COMMUNE DE SAINT-WITZ PROJET TERRA 1 – PARC D'ACTIVITES TERRE DE GUEPELLE

Mémoire en réponse au PV de synthèse des observations écrites et orales :

- Arrêté préfectoral n°2022-17105 en date du 25/11/2022 portant ouverture d'enquête publique
- Enquête publique du 15/12/2022 au 14/01/2023
- PV de synthèse du Commissaire Enquêteur en date du 17/01/2023

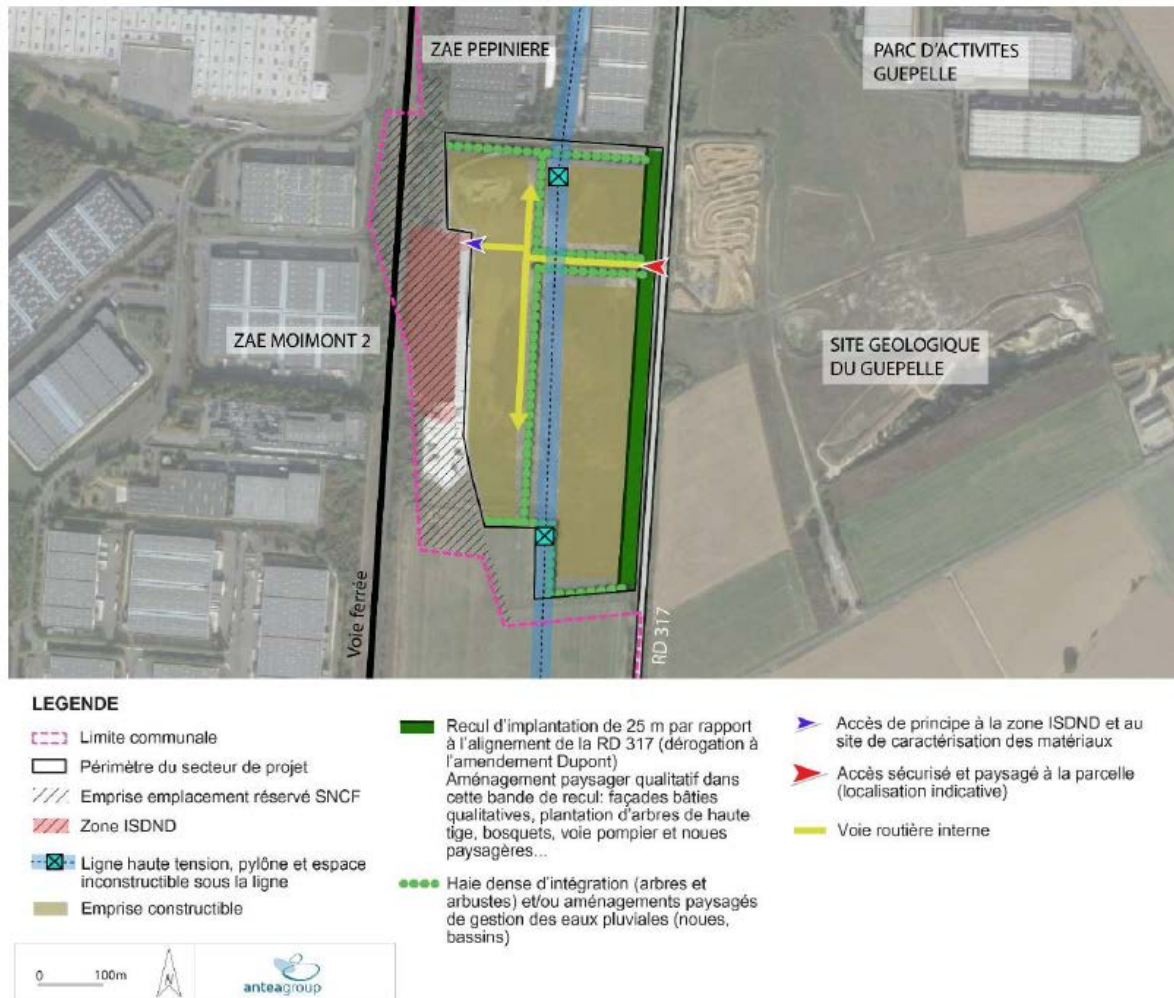
2.1.1 - O_{oc}1/ [Vues dégradées à partir de la RD317](#)

Dans l'analyse paysagère et urbaine, de nombreux visuels d'insertion des constructions sont présentés à différents stades d'avancement de la végétation ainsi que des coupes depuis les voies (cf pages 29 à 32), y compris depuis la RD317.

Comme visualisé sur le plan ci-dessous, l’Orientation d’Aménagement et de Programmation impose quant à elle, sur une bande de 25,00 mètres en façade de la RD317, un recul des constructions et un traitement paysager particulièrement soigné.

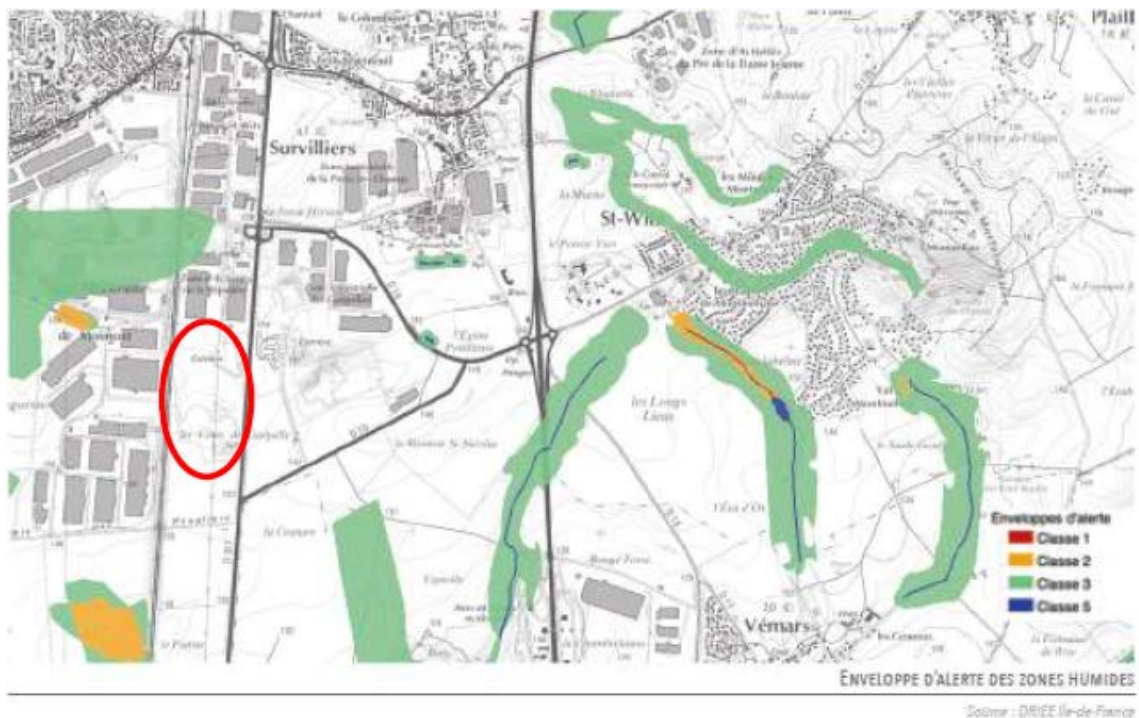
2.2.3 - O_{oc}10/ Zones humides non prises en compte

Ensuite, il est à noter que la question des zones humides est abordée dans le dossier de Déclaration de Projet annexé au dossier de demande de permis d'aménager (cf annexe 6 de l'étude d'impact – page 23).

Les zones humides à l'échelle du territoire communal y sont répertoriées et cartographiées. On se rend compte qu'elles ne concernent pas la zone de projet (cf carte ci-dessous).

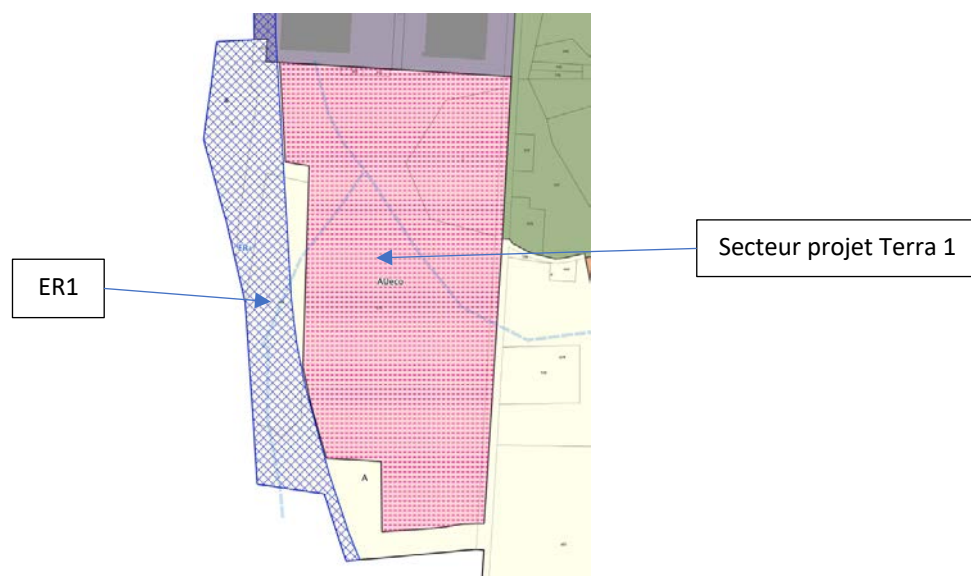
2.2.4 - *O_{oc}11/ Impact du tracé Roissy-Picardie sur le projet*

Le tracé de la future ligne SNCF dite "Roissy-Picardie" fait l'objet d'un emplacement réservé dans le PLU de la commune de Saint-Witz : il s'agit de l'ER1 – cf plan ci-dessous.

Cet emplacement réservé, bien que mitoyen avec le périmètre du projet porté par la société Terra 1, se situe en dehors de la zone AU_{ECO} réservée à l'accueil dudit projet.

Coupe de principe sur voie d'accès

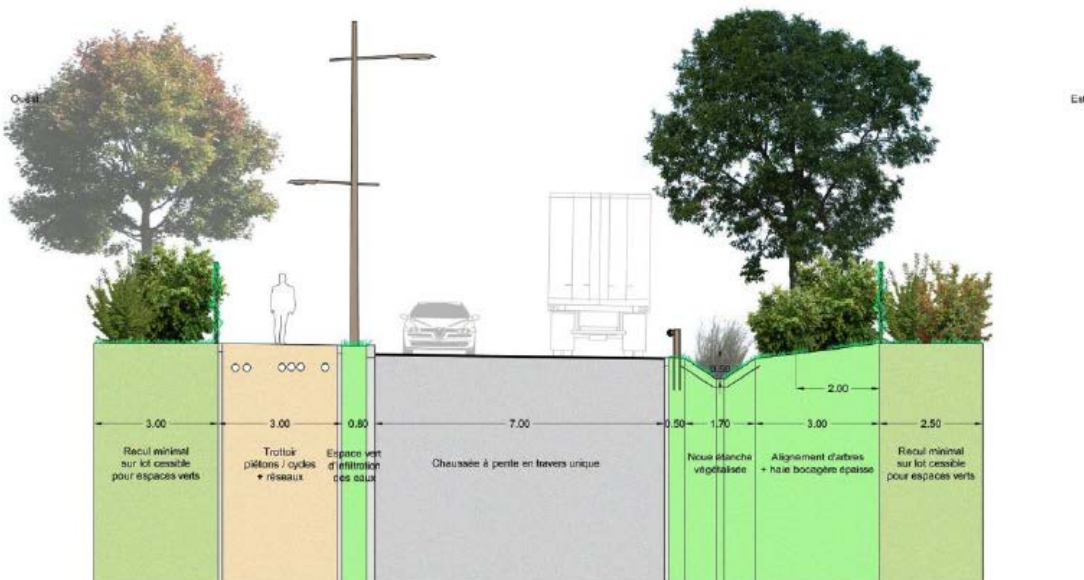
2.3.1 - Ooc12/ Plan de cheminement global pour l'entrée et la sortie de la zone

Par ailleurs, dans les aménagements communs du parc d'activités envisagé par la société Terra 1, l'ensemble des cheminements VL / PL / piétons cycles a été étudié. Les aménagements réalisés font l'objet d'une notice descriptive (cf pièce PA08-0).

On y retrouve notamment différentes coupes de voiries sur l'ensemble du projet où l'on remarque que les cheminements routiers et piétons / cycles ont été séparés pour assurer un confort d'usage et la sécurité de chacun (cf coupes ci-dessous).

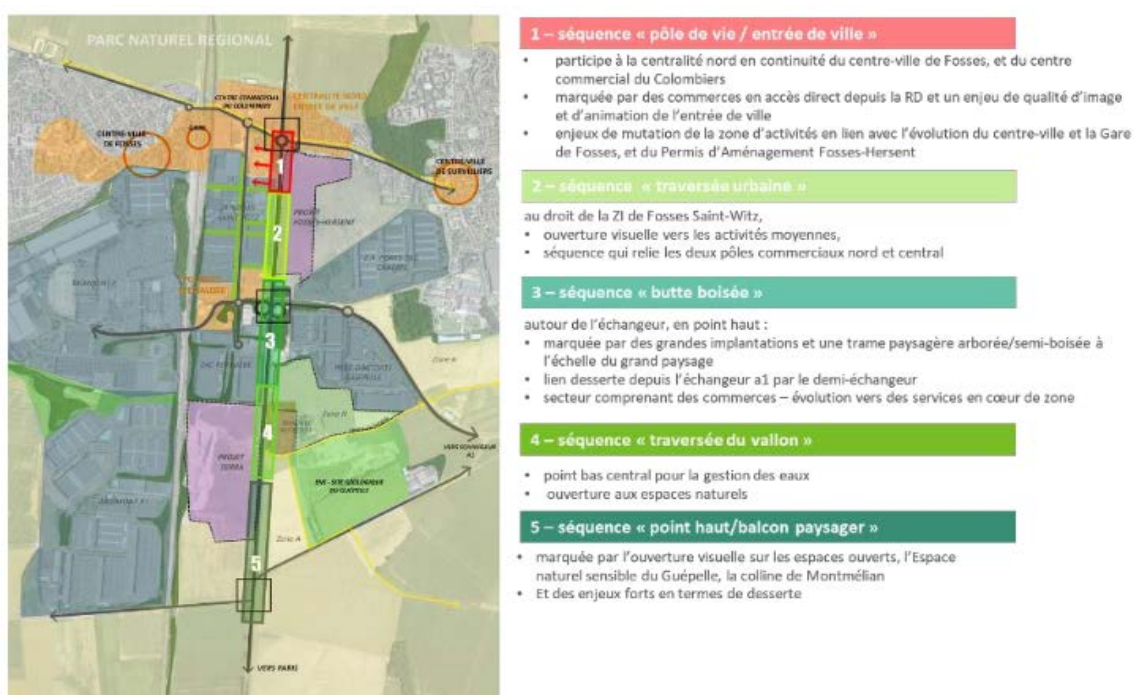
2.3.3 - Ooc14/ Plan de cheminement intégrant voiries et chemins périphériques du projet

Comme indiqué à la réponse 2.3.1, un plan de cheminement à l'intérieur du site a été étudié pour l'ensemble des flux VL / PL / piétons / cycles. Mais s'agissant des connexions périphériques au projet, cela ne relève pas de la compétence de Terra 1 mais des collectivités en charge notamment du Plan de Déplacement Urbain.

Lors du dossier de Déclaration de Projet, différentes séquences ont été étudiées autour de l'axe de la RD317. Le dossier de mise en compatibilité du PLU comprend par ailleurs une étude "Entrée de Ville de la RD317 à Saint-Witz". Le site de projet est concerné par les séquences 4 et 5 indiquées sur la carte ci-dessous (cf Étude entrée de ville – page 9).

Les enjeux urbains et paysagers de ces séquences 4 et 5 y sont détaillés avec l'ensemble des connexions envisagées (cf Étude Entrée de ville – pages 9 à 14). On retrouve par exemple dans les enjeux énoncés des connexions de liaisons douces ou encore la restructuration du carrefour C6 (croisement RD317 / RD10 / chemin des peupliers).

Toutefois, la société Terra 1 est tout à fait favorable à la réalisation de chemins piétons / cycles le long de la RD317 pour assurer les connexions avec l'environnement du site.

Figure 7 : Cartographie des concentrations quantifiées dans le gaz du sol en composés organohalogénés volatils (COHV) - 2021.

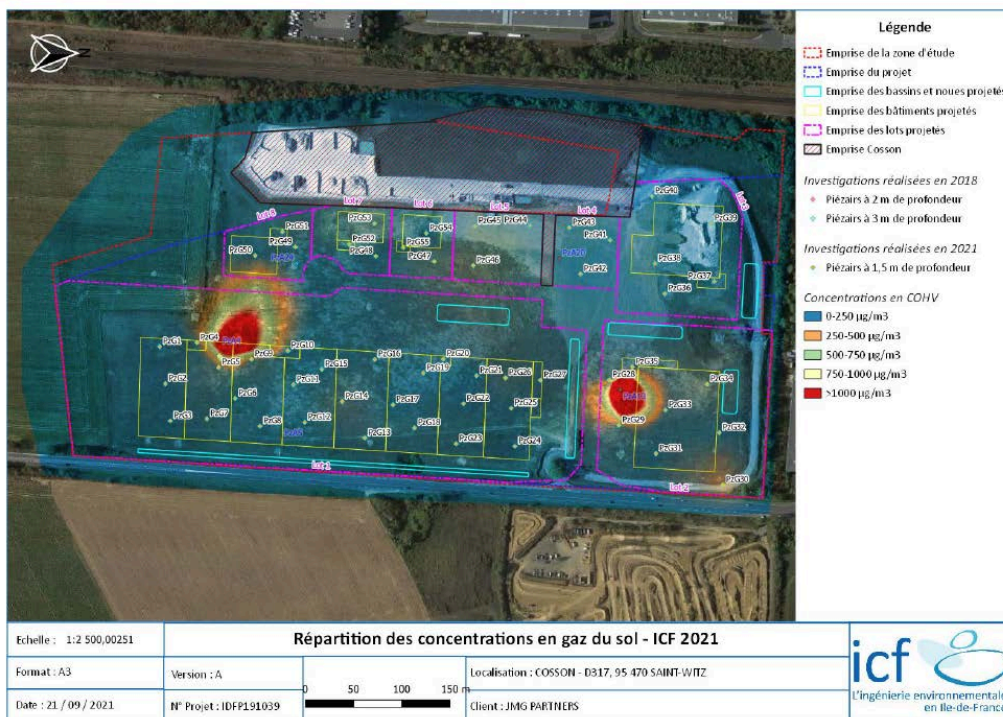
3.1 - O_{CE1}/ Pollution des sols : deux options étaient proposées dans l'EQRS (Cf. page 47) :

Le commissaire enquêteur souhaite avoir des précisions sur :

- *Les critères qui ont prévalu pour le choix de l'option 2 (dépollution au droit du projet) ?*
- *La procédure qui serait engagée pour garantir l'efficacité de la dépollution ?*

Au cours des investigations réalisées sur le terrain, il a été mis à jour 2 “spots” de pollution pouvant générer une concentration estimée dans l’air intérieur des futurs bâtiments dépassant la Valeur Guide dans l’Air Intérieur (VGAi) uniquement pour le Trichloroéthylène (cf carte ci-dessous / EQRS 10/2021 – page 24).

Comme indiqué ci-avant, d'autres études sont venues compléter cette EQRS par la suite, la dernière EQRS d'octobre 2021 venant confirmer la pertinence de la solution 2 visée ci-dessus, à savoir la dépollution des zones identifiées afin d'abaisser les concentrations.

En effet, la réalisation d'un vide-sanitaire n'est techniquement pas adaptée aux constructions à usage d'activités industrielles, artisanales et/ou logistiques. Cette solution a donc été écartée dans les hypothèses ultérieures étudiées par Antéa.

Le choix de la dépollution ayant été fait, la société Terra 1 fera réaliser si besoin une nouvelle Analyse des Risques Résiduels et mettra en œuvre un Plan de Gestion, permettant ainsi de garantir l'efficacité des mesures et moyens mis en œuvre pour assurer la sécurité sanitaire des futurs occupants des bâtiments implantés sur le site.

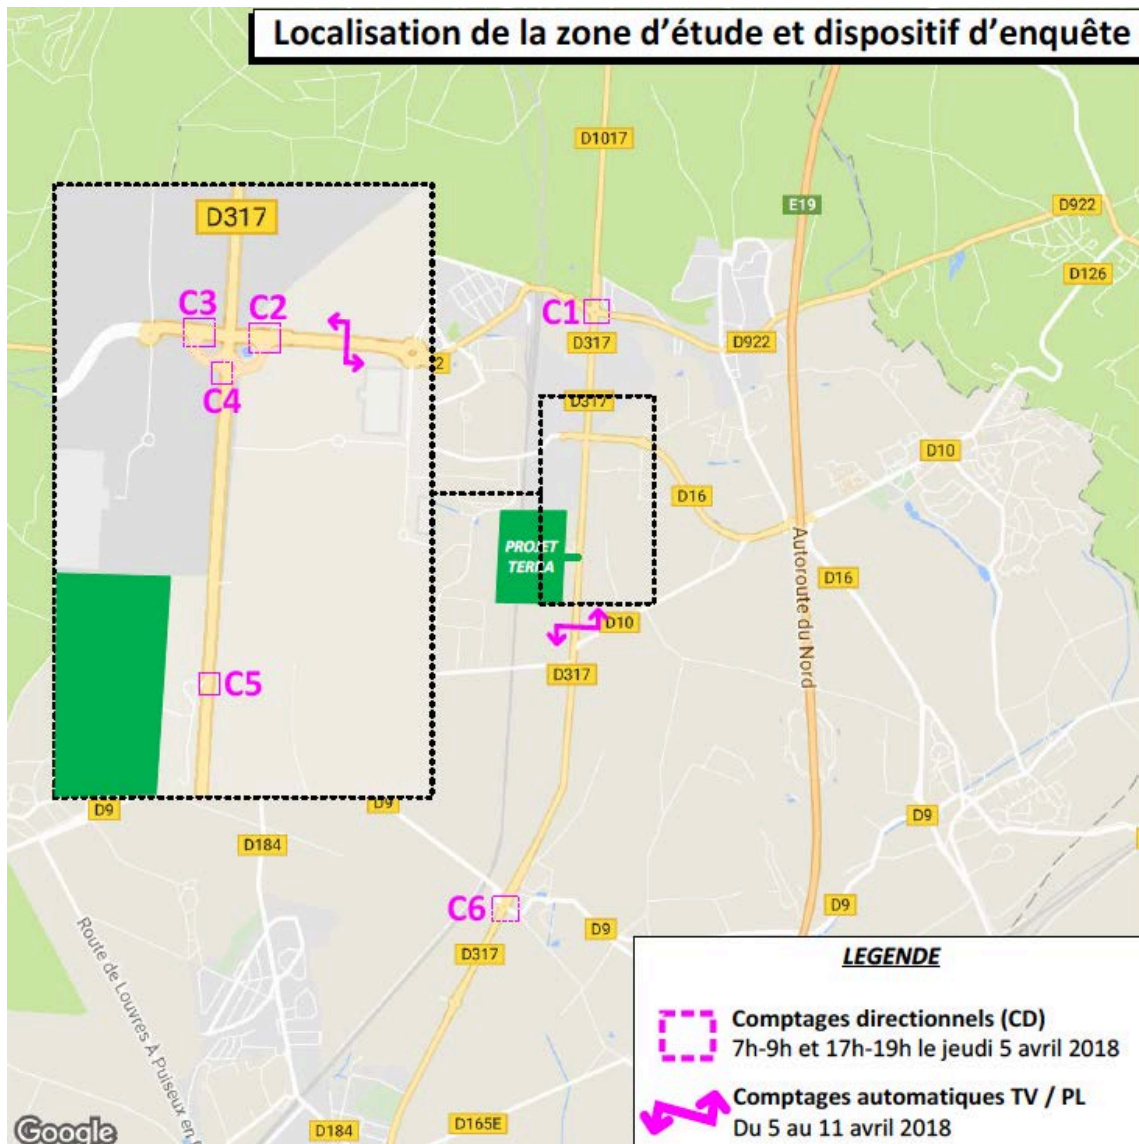
3.2 - O_{CE2}/ Dangersité lié à l'accroissement du trafic : une étude a été réalisée par la société CDVIA en juin 2018 afin :

Le commissaire enquêteur souhaite avoir des précisions sur :

- *Le processus qui a conduit à l'abandon du giratoire à l'accès au site alors que la société CDVIA semblait préconiser cette solution : réunions de concertations, considérations techniques et/ou financières, processus décisionnel ?*
- *Les réponses qui ont été, ou qui seront, données aux deux éléments qui ont motivé l'avis défavorable du Conseil départemental du Val d'Oise (aspects techniques et financiers)*

Au regard des résultats de cette étude, il a été mis en avant 2 hypothèses afin de permettre un fonctionnement satisfaisant des circulations, garantir des réserves de capacité suffisantes des carrefours et assurer la sécurité des circulations, à savoir :

- Solution n°1 : si l'aménagement du carrefour sur la RD317 au droit de l'entrée du projet porté par la société Terra 1 (carrefour dénommé C5 dans ladite étude de trafic) est conservé via uniquement des tourne à droite vers / depuis le projet, il conviendra d'envisager un nouvel aménagement sur la partie Est de l'échangeur RD317 / RD16 (carrefour dénommé C2) :
 - Soit par un carrefour à feux
 - Soit par un giratoire, solution préconisée par CD VIA
- Solution n°2 : aménager un giratoire sur ce même carrefour dénommé C5 et ainsi faciliter l'ensemble des sens et directions de circulation entrée / sortie de l'opération, sans autre aménagement des autres carrefours étudiés

La solution n°2, à savoir réalisation d'un giratoire sur la RD317 au niveau du carrefour C5, a été très vite abandonnée à la fois par le Département et par la Communauté d'Agglomération Roissy Pays de France (CARPF), alors même qu'elle présentait tous les avantages pour le projet de la société Terra 1.

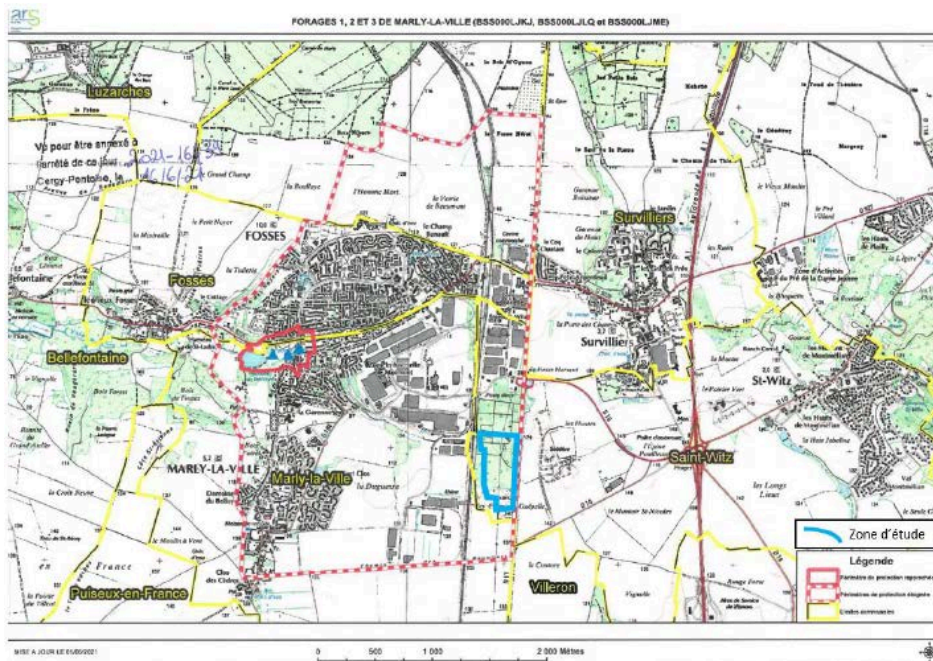
*3.3 - **Océ3**/ Impact du projet sur les captages de Marly-la-Ville : au regard de la qualité des sols au droit du projet et des écoulements des eaux d'infiltration qui se font vers la commune de Marly, cette dernière s'inquiète de l'impact du projet sur l'exploitation des forages d'eau potable.*

Au-delà des observations ci-dessus qui semblent découler de certains oublis lors de la mise à jour de l'autorisation environnementale et de l'étude d'impact en réponse au 1^{er} avis de la MRAe, le commissaire enquêteur souhaite que certaines précisions soient apportées compte tenu des inquiétudes de la ville de Marly-la-Ville.

Comme indiqué dans le dossier d’autorisation environnementale unique déposé par la société Terra 1, le site du projet se trouve dans le périmètre éloigné du champ des captages AEP de Marly-la -Ville (cf carte ci-après / dossier AUE – page 133).

L’article 5.3 de cet arrêté concerne les restrictions en vigueur du périmètre de protection éloigné. Notamment, l’article 5.3.2 interdit l’utilisation de produits phytopharmaceutiques sur les espaces publics ou privés ouverts au public.

Le projet ne prévoit pas l'utilisation de ce type de produits. De plus, le projet ne prévoit pas non plus de prélèvement dans la nappe souterraine. De ce fait, il respecte les réglementations écrites de cet article.

A noter également qu'au droit du projet de parc d'activités porté par la société Terra 1, le niveau statique de la nappe se trouve à 38 mètres de profondeur en moyenne (cf Étude d'impact / article 4.2.3.1 – page 27). Les interactions potentielles sont donc très limitées.

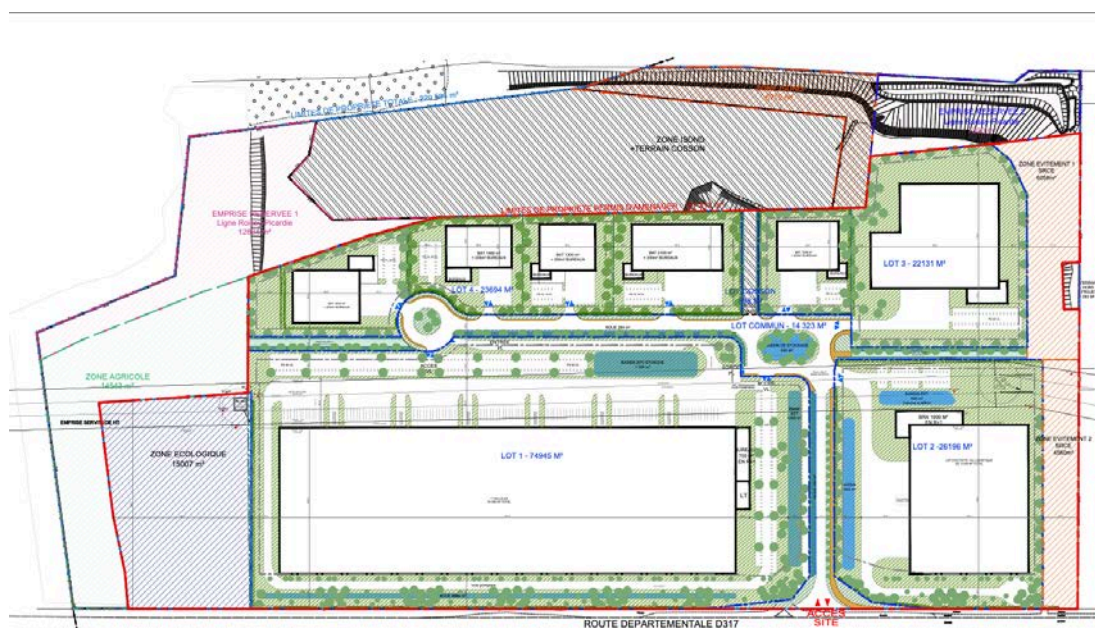
3.4 - O_{CE4}/ Prise en compte de l'avis du Service Départemental d'Incendie et de Secours (SDIS) sur la construction d'entrepôts logistiques : par deux courriers du 10/10/2022 et du 14/10/2022, le SDIS donne un avis défavorable au projet, en raison notamment de l'implantation des bâtiments logistiques à proximité des lignes haute tension et des risques d'électrocution qui en résulteraient pour la sécurité des sapeurs-pompiers en cas d'intervention.

Le commissaire enquêteur souhaite avoir des précisions sur les mesures qui pourraient être prises pour répondre à ces exigences de la sécurité incendie.

Concernant la demande de permis d'aménager, et sur le sujet particulier du survol de la ligne haute tension qui traverse le site du projet, RTE avait délivré, dans le cadre de l'instruction de la demande de permis d'aménager, un avis favorable en date du 06/04/2022.

Cet avis a été rendu sur la base du plan prévisionnel d'implantation des bâtiments (pièce PA09B du dossier de permis d'aménager) ci-dessous.
